Dot.: uzgodnienia projektu „Przebudowa DW nr 710 w Konstantynowie Łódzkim, ul. Łódzka na odc. Pl. Kościuszki-Piłsudskiego.

PRZEBUDOWA DROGI WOJEWÓDZKIEJ NR 710 W KONSTANTYNOWIE ŁÓDZKIM  
NA ODC. OD PLACU KOŚCIUSZKI DO UL. PIŁSUDSKIEGO

Przedstawiony projekt docelowej organizacji ruchu w pasie drogowym na drodze wojewódzkiej nr 710 w miejscowości Konstantynów Łódzki ul. Łódzka km 7+167 - 7+442.

**DW 710 KONSTANTYNÓW ŁÓDZKI, UL. ŁÓDZKA** – Przebudowa drogi wojewódzkiej Nr 710 na odcinku od km 7+167 do km 7+442 obejmująca m.in. przebudowę chodników, zjazdów, budowę miejsc postojowych.

1. Plan sytuacyjny – 1 egz.

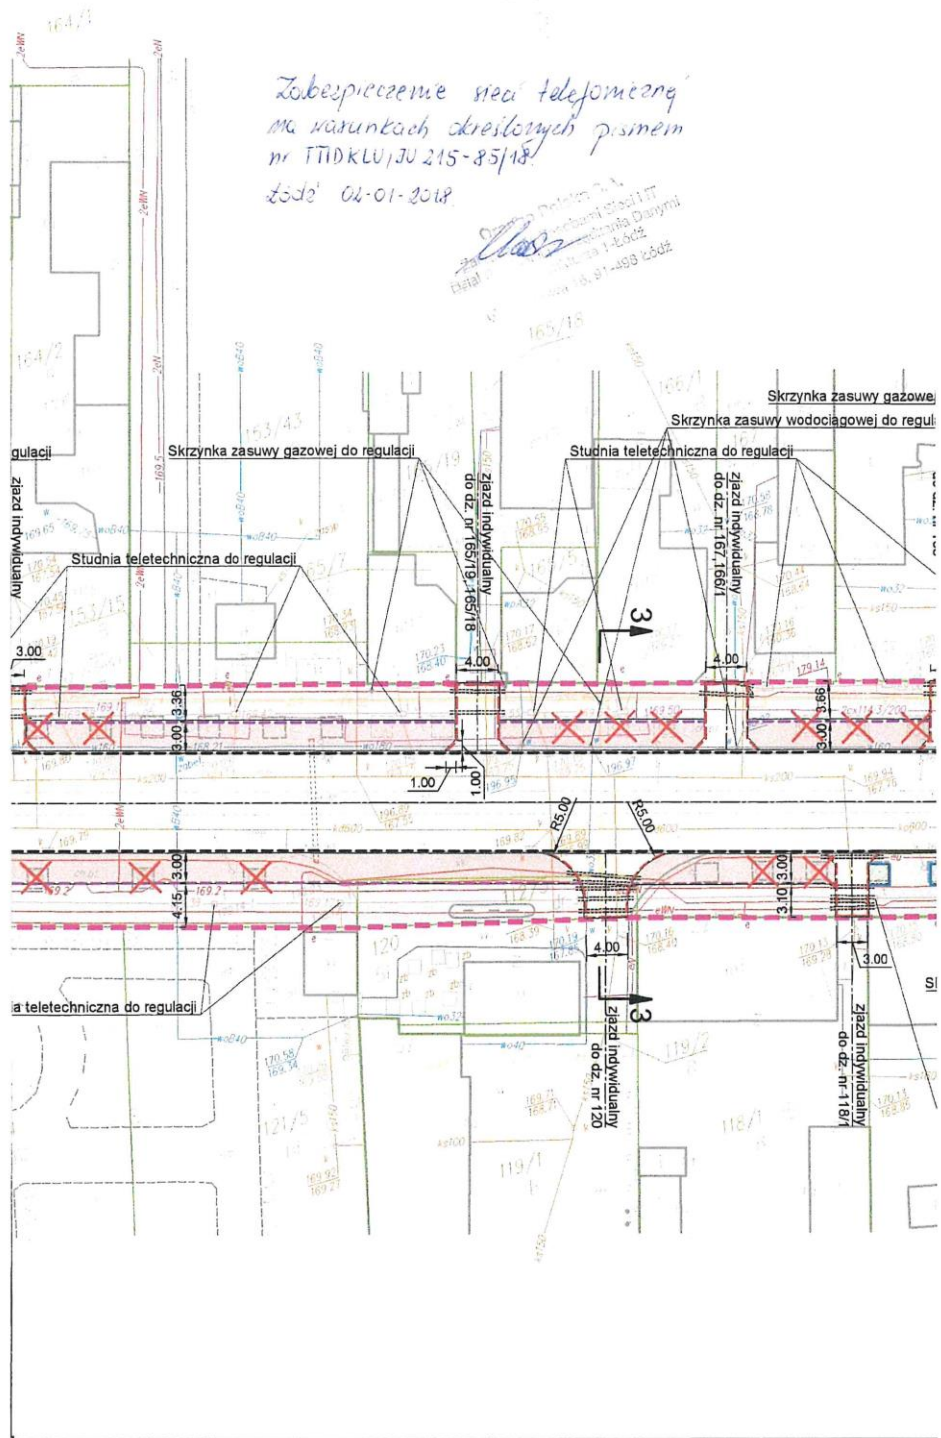
W odpowiedzi na Wasz wniosek informuję, że sieć telefoniczną w związku z przebudową DW nr 710 w Konstantynowie Łódzkim na odcinku od Pl. Kościuszki do ul. Piłsudskiego należy zabezpieczyć zgodnie z następującymi uwagami:

- kanalizację telefoniczną 1-otworową, zlokalizowaną po północnej stronie DW nr 710 na szerokości projektowanych wjazdów zabezpieczyć za pomocą rur dwudzielnych typu AROT A160 PS;
- kanalizację telefoniczną wielo-otworową, zlokalizowaną po południowej stronie DW nr 710 na szerokości projektowanych wjazdów zabezpieczyć za pomocą ławy betonowej grubości 15 cm z betonu żwirowego, klasy B20;
- obramowania studni kablowych, zlokalizowanych w projektowanych chodnikach wyregulować i dostosować do nowych rzędnych otaczających nawierzchni;
